Mission régionale d'autorité environnementale
Grand Est

**Avis sur le projet de Mise en compatibilité du Plan local
d'urbanisme (MEC-PLU) de la commune de Joeuf (54)
emportée par déclaration de projet d'une centrale photovoltaïque**

n°MRAe 2024AGE5

Figure 3 : localisation des mesures compensatoires (étude d'impact du projet)

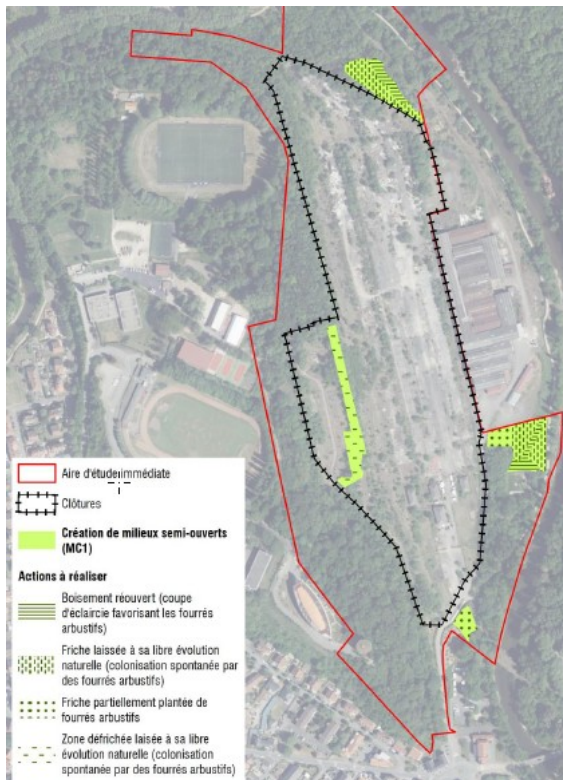
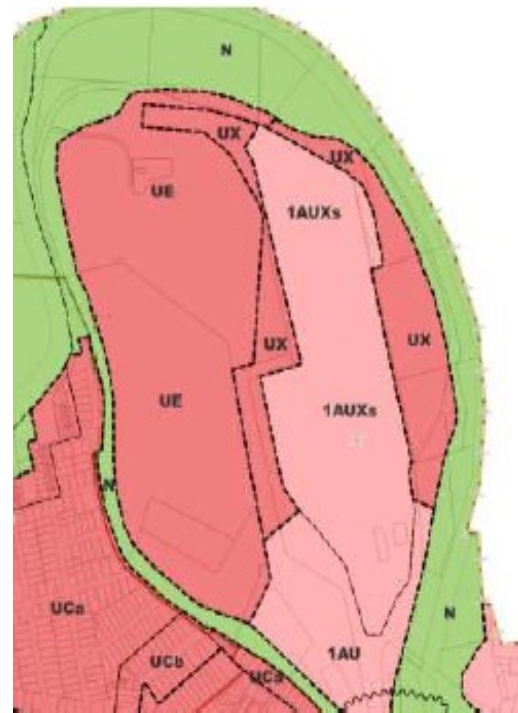
L'Ae rappelle que l'étude d'impact du projet de centrale concluait à la nécessité de procéder à une demande de dérogation pour destruction d'espèces protégées et prévoyait des mesures compensatoires visant à garantir l'état de conservation des espèces concernées (plusieurs espèces d'oiseaux et de chauves-souris). Ces mesures compensatoires consistaient notamment à créer des milieux semi-ouverts. Le rapport de présentation de la MEC-PLU rappelle à juste titre ces mesures compensatoires sans toutefois préciser les modalités de leur prise en compte dans le PLU et le dossier de MEC-PLU omet de classer en zone naturelle N la totalité des mesures compensatoires. Notamment, la partie nord est classée en zone UX (activités économiques) et la partie sud en zone 1AU (urbanisation à court terme), comme le montre les deux illustrations ci-dessous.

L'Ae recommande à la collectivité de protéger les secteurs dédiés aux mesures compensatoires, telles que localisées dans l'étude d'impact du projet, par un classement spécifique (zone naturelle N) garantissant de façon pérenne leur inconstructibilité.
